opdrachtgever:
Sophie Van Landuyt
werfadres:
Keizer Karellaan 177, 9000 Gent

APPARTEMENT K.Karel
FASE 1 VOORONTWERP
NT-2
5

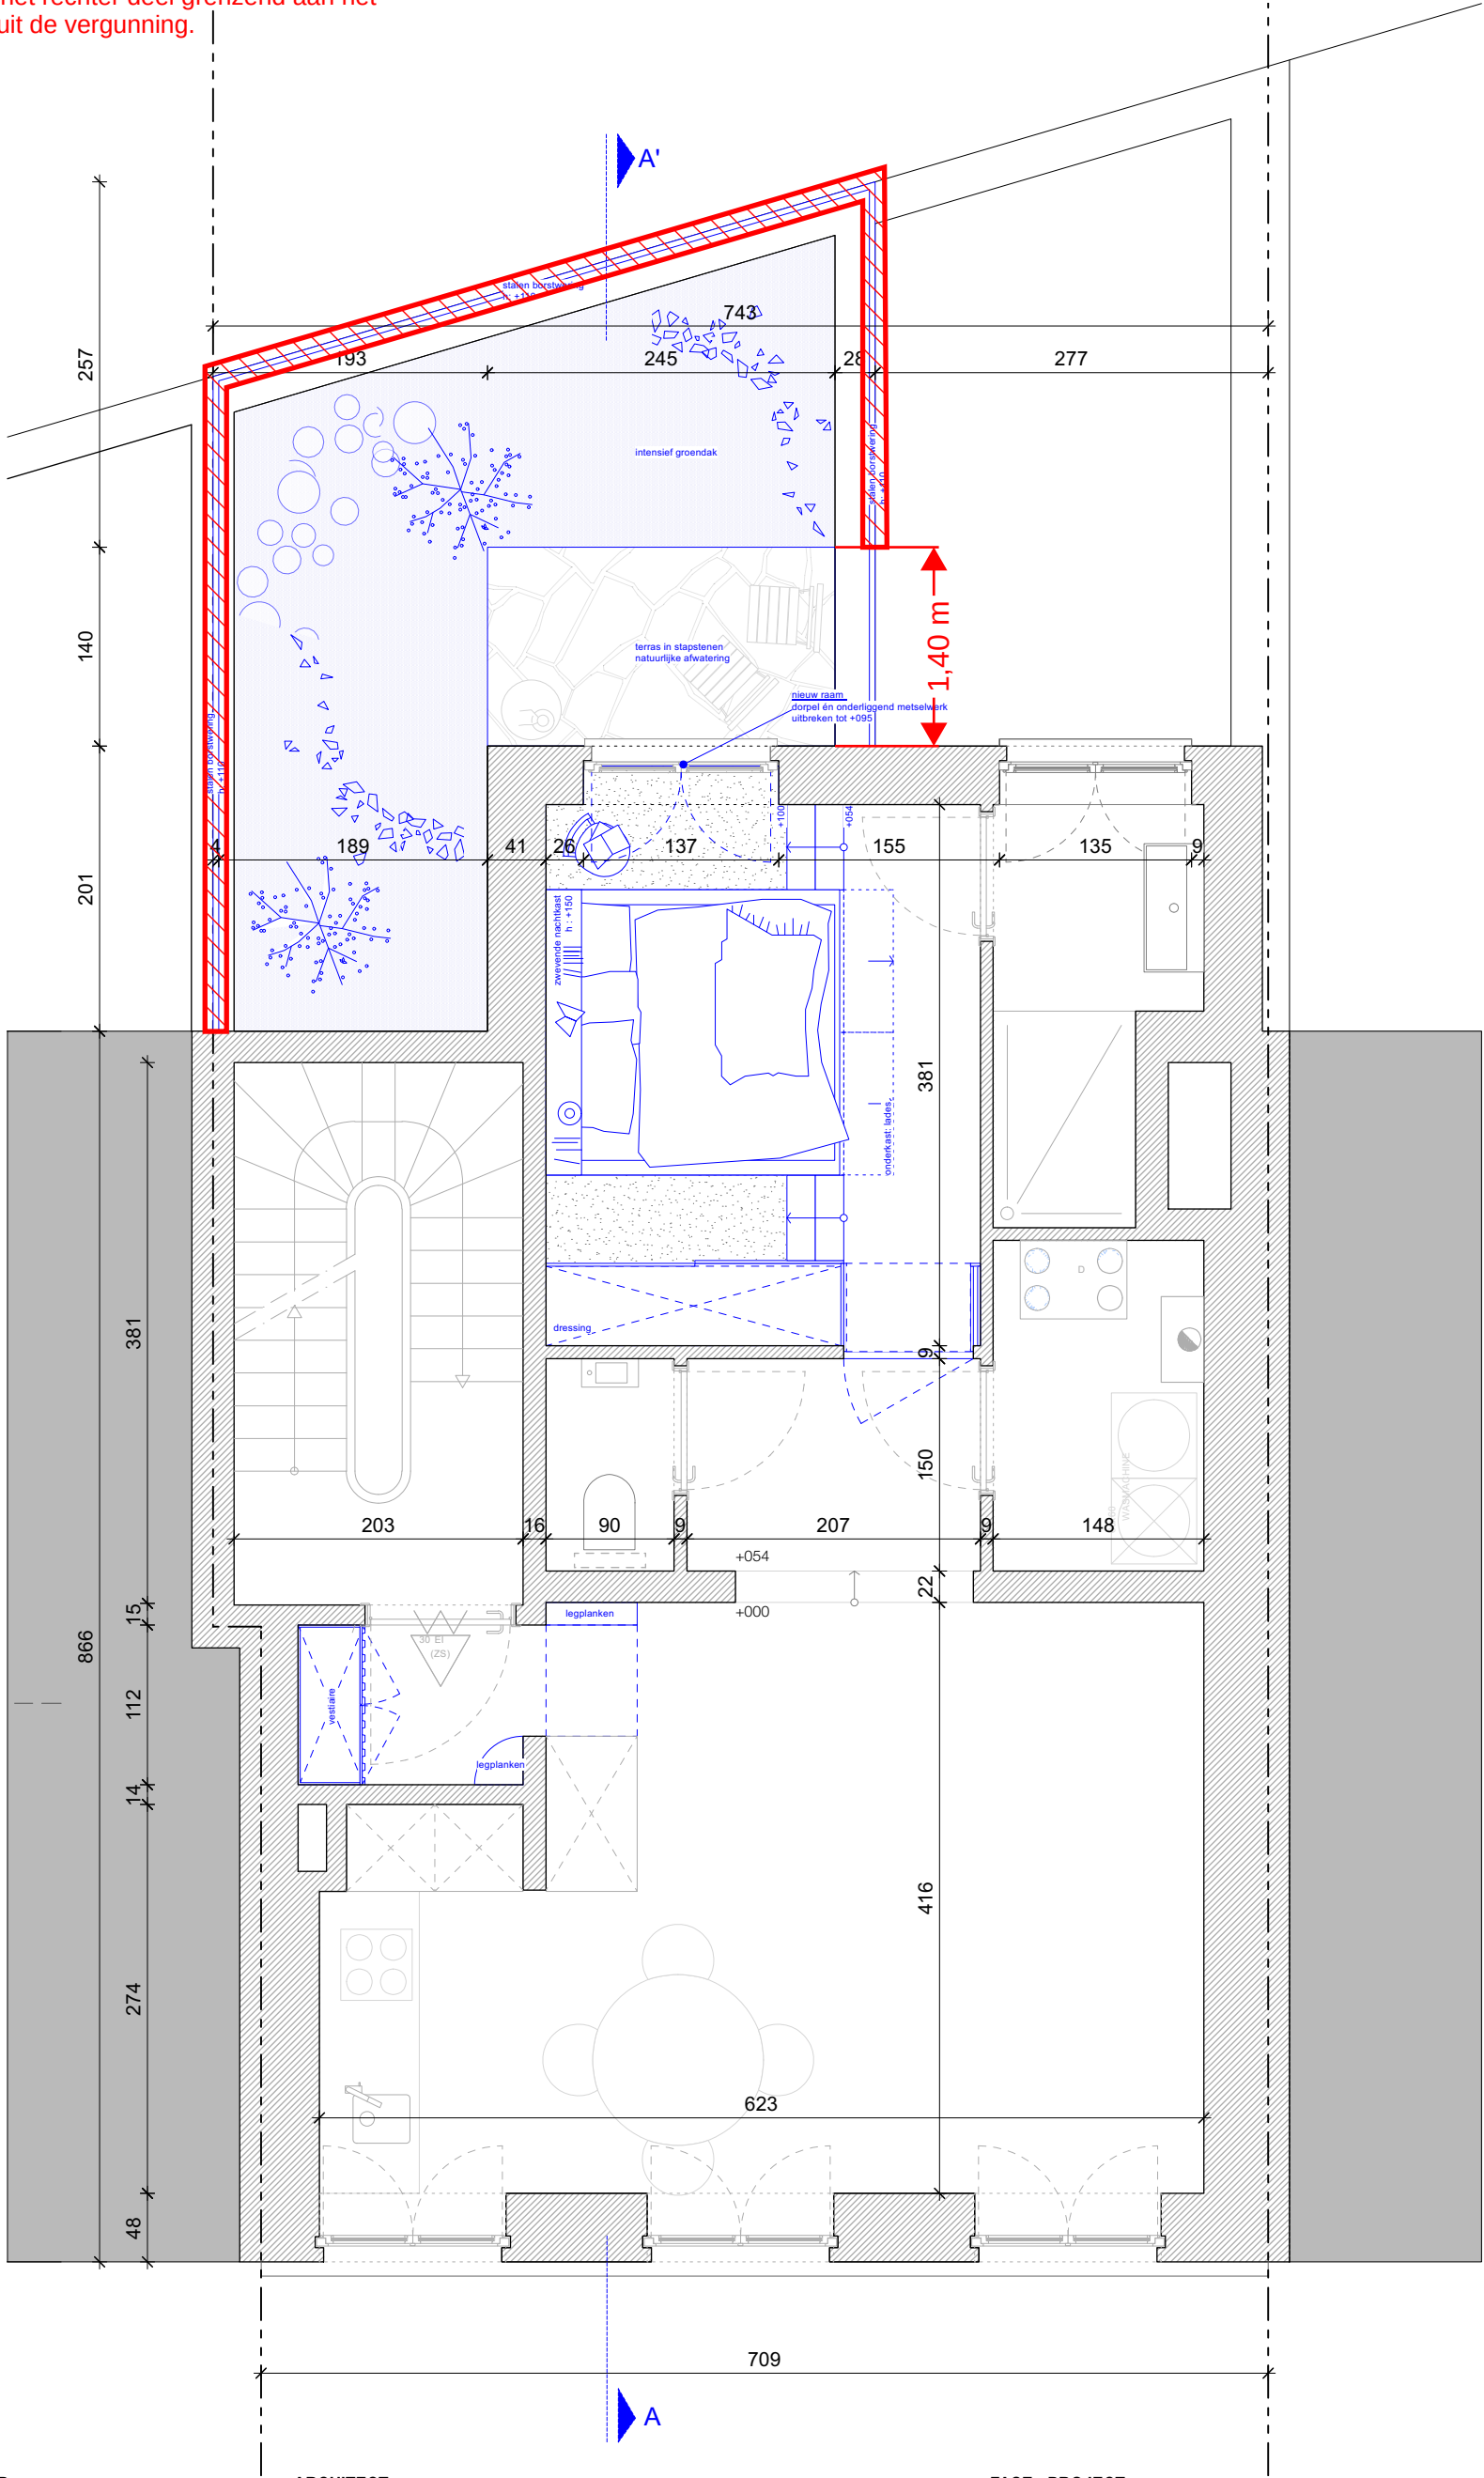
Uitgesloten uit de vergunning

De balustrade ter hoogte van de linker en achterste perceelsgrens alsook het rechter deel grenzend aan het groendak uitgesloten uit de vergunning.

Er mag enkel een balustrade voorzien worden ter hoogte van het dakterras (diepte 1,4m)

De zone voorzien als intensief groendak dient als ontoegankelijk groendak ingericht te worden en kan niet in gebruik genomen worden als dakterras.
